## 基板用製品 LMZF(L)シリーズの電流板/はんだピン金型更新のお知らせ

MLZF および LMZFL シリーズ

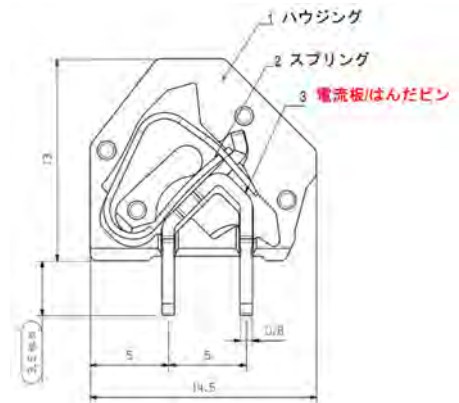
- 電流板/はんだピンの製造金型の更新
- 電流板/はんだピンの製造工場: 弊社ドイツ工場から弊社中国工場へ移管 (最終組立地の変更なし)
- 電流板/はんだピンのメッキ圧管理値: 0.5-0.8  $\mu\text{m}$  から 0.4-1.0  $\mu\text{m}$  に変更

|               | 従来製品                                                                                                                                           | 今後の供給製品                                                                                                                                        |
|---------------|------------------------------------------------------------------------------------------------------------------------------------------------|------------------------------------------------------------------------------------------------------------------------------------------------|
| 寸法            | 外形: 奥行 14.5mm x 高さ 16.4mm<br>(はんだピン長さを除く高さ 12.9mm)<br>ピッチ: 5 mm<br>はんだピン長さ: 3.50 mm<br>はんだピン寸法: 0.8 x 0.8 mm<br>メッキ圧管理値: 0.5-0.8 $\mu\text{m}$ | 外形: 奥行 14.5mm x 高さ 16.4mm<br>(はんだピン長さを除く高さ 12.9mm)<br>ピッチ: 5 mm<br>はんだピン長さ: 3.50 mm<br>はんだピン寸法: 0.8 x 0.8 mm<br>メッキ圧管理値: 0.4-1.0 $\mu\text{m}$ |
